BEBAUUNGSPLAN

„HINTER DEM BACKHAUS – 8. ÄNDERUNG“

Ortsgemeinde Weiler

AUSWERTUNG DER EINGEGANGENEN STELLUNGNAHMEN

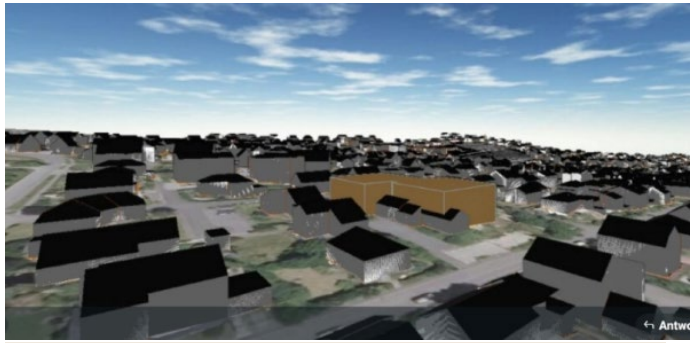
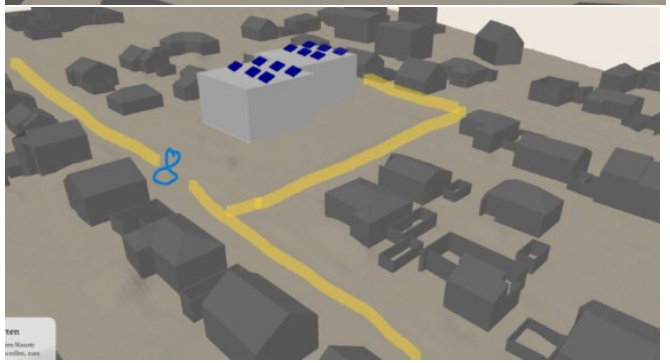
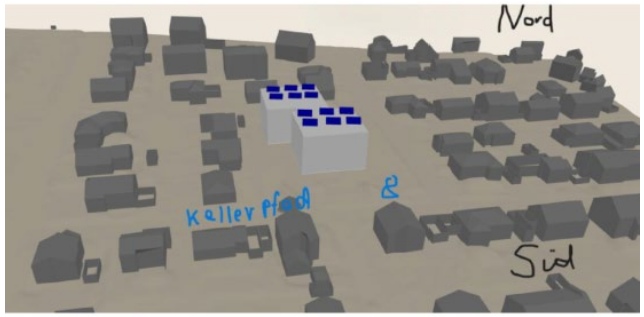
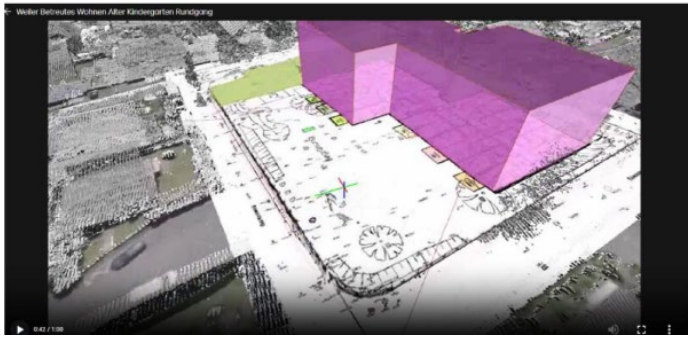
• **Widerspruchsgrund 7:** Das vom Planungsbüro Dörhöfer ermittelte Verkehrsaufkommen begründet sich auf einer Schätzung. Eine Messung des Verkehrsaufkommens und eine realistische Ermittlung des Verkehrsaufkommens ist erforderlich. In der Schätzung ist nicht berücksichtigt, dass gerade bei „betreutem Wohnen“ mit einem erhöhten Verkehrsaufkommen zu rechnen ist. An- und Abfahrten von Dienstleistern sind in erheblichem Umfang zu erwarten: ◦ Kosmetische Dienstleistungen ◦ ärztliche und gesundheitliche Dienstleistungen ◦ Liefer- und Hausmeisterdienste ◦ Essen auf Rädern ◦ Pflegedienste Dadurch erhöht sich der Verkehrs- und Parkdruck mehr als bei einer reinen Wohnbebauung. Darüber hinaus geben wir folgende Stellungnahmen ab: Die geplante Baumaßnahme führt zu einem deutlich über das gewöhnliche Maß hinausgehenden Baustellenverkehr. Es sind Beschädigungen am Straßenkörper zu erwarten. Es ist den Anwohnern nicht zuzumuten, diese Straßenschäden zu kompensieren. Daher sollte der Investor verpflichtet werden, entstandene Straßenschäden zu beheben. Den Anwohnern soll die getroffene Vereinbarung mitgeteilt werden. Aus den zugänglichen Plänen ist nicht ersichtlich, welche baulichen Maßnahmen eine Nutzung des Gebäudekomplexes als Mehrgenerationen-Haus ausweisen (Küche, Aufenthaltsräume, Büroräume, Geschäftsräume). Was sind die Kriterien eines Mehrgenerationen-Haus? Aus dem Gutachten des Planungsbüros geht hervor, dass in dem Objekt nach derzeitigem Erschließungsstand keinerlei Gewerbetätigkeit ausgeübt werden darf. Dies bitten wir ausdrücklich zu beachten. Die Ortsgemeinde beabsichtigt die Bebauungsplanänderung im Schnellverfahren durchzuführen. Dadurch vermeidet die Ortsgemeinde die Vorlage eines Bodengutachtens. Es ist zu vermuten, dass das betreffende Gelände vor der Erschließung als Müllgrube genutzt wurde. Ein Bodengutachten sollte unbedingt erstellt werden.	Dazu sei auf die entsprechenden Erläuterungen und die Beschlussempfehlungen unter Pkt. A. („Allgemeine Vorbemerkungen“; hier zum 3. Themenpunkt Verkehr / Ziel- und Quellverkehr / Verkehrsbelastung im Umfeld, zum 4. Themenpunkt Stellplatzkonzept / Parkdruck / ruhender Verkehr im öffentlichen Straßenraum, zum 9. Themenpunkt Planrechtfertigung / Innenentwicklung / Änderung des bestehenden Planungsrechts sowie zum 10. Themenpunkt Verfahren / Bürgerbeteiligung / Informationsdefizite) verwiesen.	**=> Beschluss bereits unter den nebenstehenden Punkten gefasst**

Schreiben im Originalwortlaut	Stellungnahme des Planungsträgers (Erörterung / Abwägung)	Beschlussempfehlung
Dem Investor sollte bekanntgegeben werden, dass die Eterniteindeckung vermutlich mit Asbest belastet ist und nur unter strengen Sicherheitsauflagen demontiert und als Sondermüll entsorgt werden muss. Hier ist auf den Schutzbedarf der Nachbarn zu achten. (…) *Stellungnahme von 05.01.2026:* (…) **Grundsätzliches:** Es wäre naiv zu glauben, dass ein Grundstück wie der ehemalige Kindergarten ungenutzt bleiben wird. Eine Nutzung des Grundstückes ist aus vielerlei Hinsicht durchaus anzustreben. Damit sich Weiler weiterhin zu einer attraktiven Wohngemeinde entwickelt, sollten jedoch bestehende Regeln konsequent und für alle einheitlich eingehalten werden. **Fragen an die Ortsgemeinde** • Wie kommt es, dass einem Investor eine Bauweise mit 3 Vollgeschossen erlaubt wird? Alle bisherigen Anfragen der Bauinteressenten im Baugebiet „Hinterm Backhaus“ wurden mit Verweis auf den Bebauungsplan abgelehnt. Höhere Bauweisen, Flachdächer oder sogar Garagen durften nicht errichtet werden. Zwar hat das Ing-Büro Dörhöfer in seinem Gutachtens bescheinigt, dass sich die Bauweise „harmonisch“ in die bestehende Bebauung einbringt, aufgrund der Einmaligkeit der Bebauung in diesem Gebiet, wirkt das allerdings unglaubwürdig. • Ist sich die Ortsgemeinde bewusst, dass mit der geplanten Baumaßnahme der Wiederverkaufswert der umliegenden Immobilien erheblich reduziert wird? Die Reduzierung der Immobilienwerte entsteht durch Beschattung der angrenzenden Grundstücke im Osten, Süden und Westen, durch erhöhtes Verkehrsaufkommen und der optischen Abwertung des Baugebietes. • Wird das geplante Projekt durch Fördergelder bezuschusst? Ist eventuell die Ortsgemeinde an einer Bezuschussung beteiligt? • Wie gewährleistet die Ortsgemeinde eine Zufahrt für Rettungsfahrzeuge? Nach jetzigem Kenntnis- und Planungsstand sieht es so aus, als würde die gesamte Grundstücksbreite zur Straße „Zum Kellerpfad“ als Parkdeck ausgebildet. Aus den Unterlagen des Planungsbüros ist zu entnehmen, dass das Parkdeck nicht vollständig unter der Erde geplant ist. Eine Zufahrt von Rettungsfahrzeugen zu den Wohngebäuden ist nicht ersichtlich. Eine andere – diesem Zweck dienende – Zufahrtsmöglichkeit ist in den derzeit öffentlichen Unterlagen nicht zu erkennen. • Wie kommt die Ortsgemeinde zu dem Entschluss, dass die Anzahl der angegebenen 30 Parkplätze ausreichend sei? Gemäß der „Satzung der Ortsgemeinde Weiler über die Festlegung der Zahl der notwendigen Stellplätze“ sind für eine solche Bebauung 2 Stellplätze pro	Dazu sei auf die entsprechenden Erläuterungen und die Beschlussempfehlungen unter Pkt. A. („Allgemeine Vorbemerkungen“; hier zum 1. Themenpunkt Maß der baulichen Nutzung / Gebäudekubatur / Gebietscharakter / Rücksichtnahme, zum 2. Themenpunkt Verschattung / Belichtung / Bedrückungswirkung / Auswirkungen auf Solaranlagen, zum 3. Themenpunkt Verkehr / Ziel- und Quellverkehr / Verkehrsbelastung im Umfeld, zum 4. Themenpunkt Stellplatzkonzept / Parkdruck / ruhender Verkehr im öffentlichen Straßenraum, zum 5. Themenpunkt Wertminderung benachbarter Grundstücke sowie zum 8. Themenpunkt Brandschutz / Feuerwehrzufahrt / Rettungswege) verwiesen. Soweit nach einer etwaigen Förderung des Vorhabens oder einer finanziellen Beteiligung der Ortsgemeinde gefragt wird, betrifft dies nicht die planungsrechtlichen Festsetzungen des vorliegenden Bebauungsplans und ist daher nicht Gegenstand der bauleitplanerischen Abwägung in diesem Verfahren. Gleiches gilt für mögliche Beschädigungen des Straßenkörpers infolge des Baustellenverkehrs; dieser Gesichtspunkt betrifft die spätere Bauausführung und nicht die Festsetzungen des Bebauungsplans.	**=> Beschluss bereits unter den nebenstehenden Punkten gefasst**
